INFORMACIÓN ACLARATORIA #1

RESPUESTA A NOTA No. DRCH-AC-2107-08-2022

ESTUDIO DE IMPACTO AMBIENTAL CATEGORÍA I

“RESIDENCIAL PUNTA ROCA”

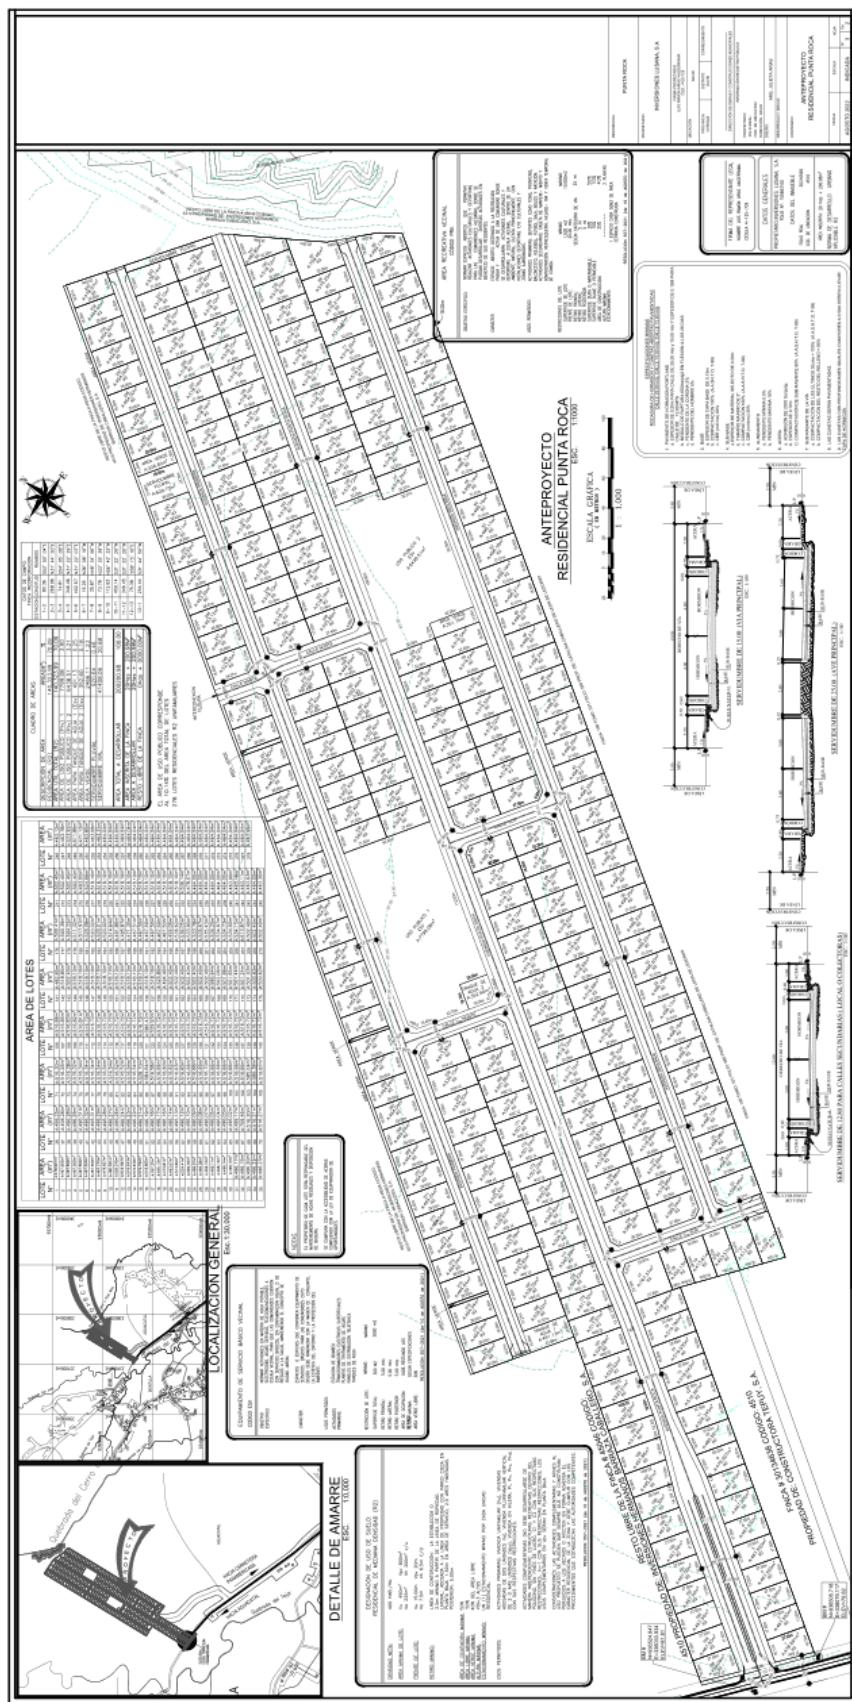
- b. Aclarar, cual es la distancia entre el polígono y la quebrada del Cerro y si no se afecta con el desarrollo del proyecto.

Respuesta: La distancia entre el polígono y la quebrada el cerro varia de 25 m a 80 m, por consiguiente la fuente natural no se verá afectada por el desarrollo del proyecto.

PLANTA DRENAJE 1

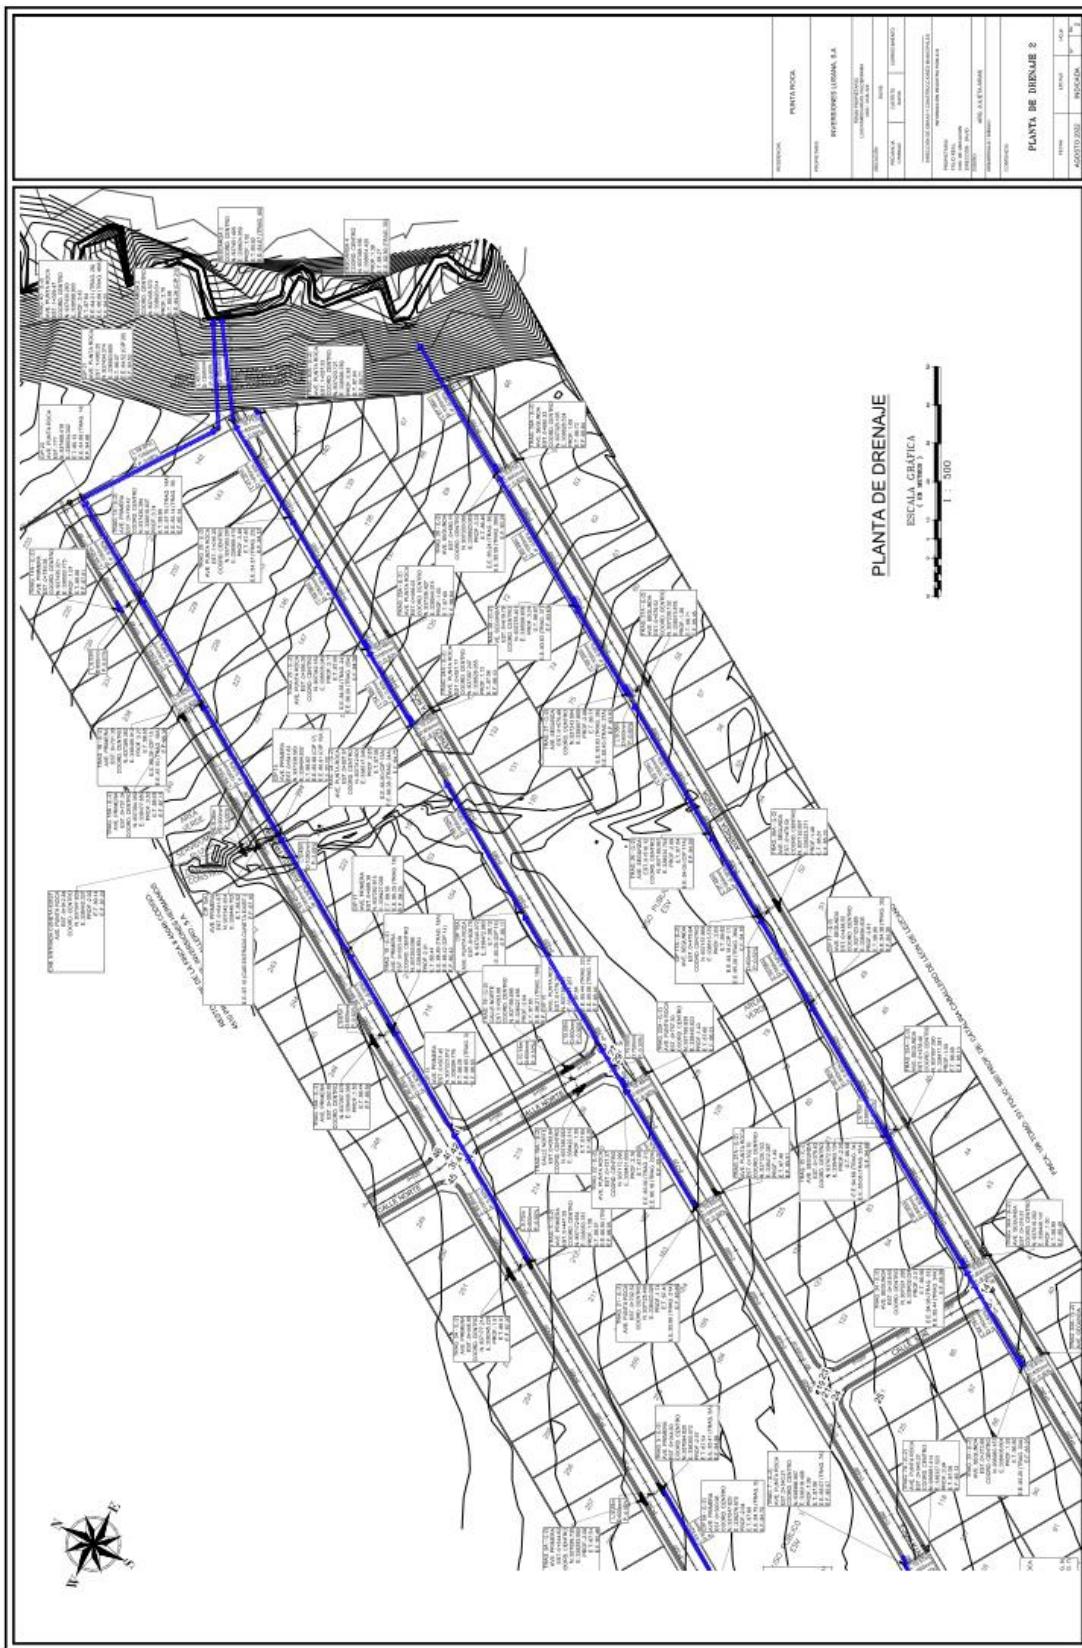
- b. **Presentar**, plano con diseño firmado por un profesional idóneo, que evidencie el manejo de las aguas del proyecto, con el visto bueno del MOP.

Respuesta: Se adjuntan planos del sistema de drenajes, que evidencia el manejo de las aguas de escorrentía o pluviales, firmado por idóneo, sin embargo es importante señalar que el MOP en Etapa de anteproyecto **NO DA VISTO BUENO** de planos pluviales y/o drenajes.
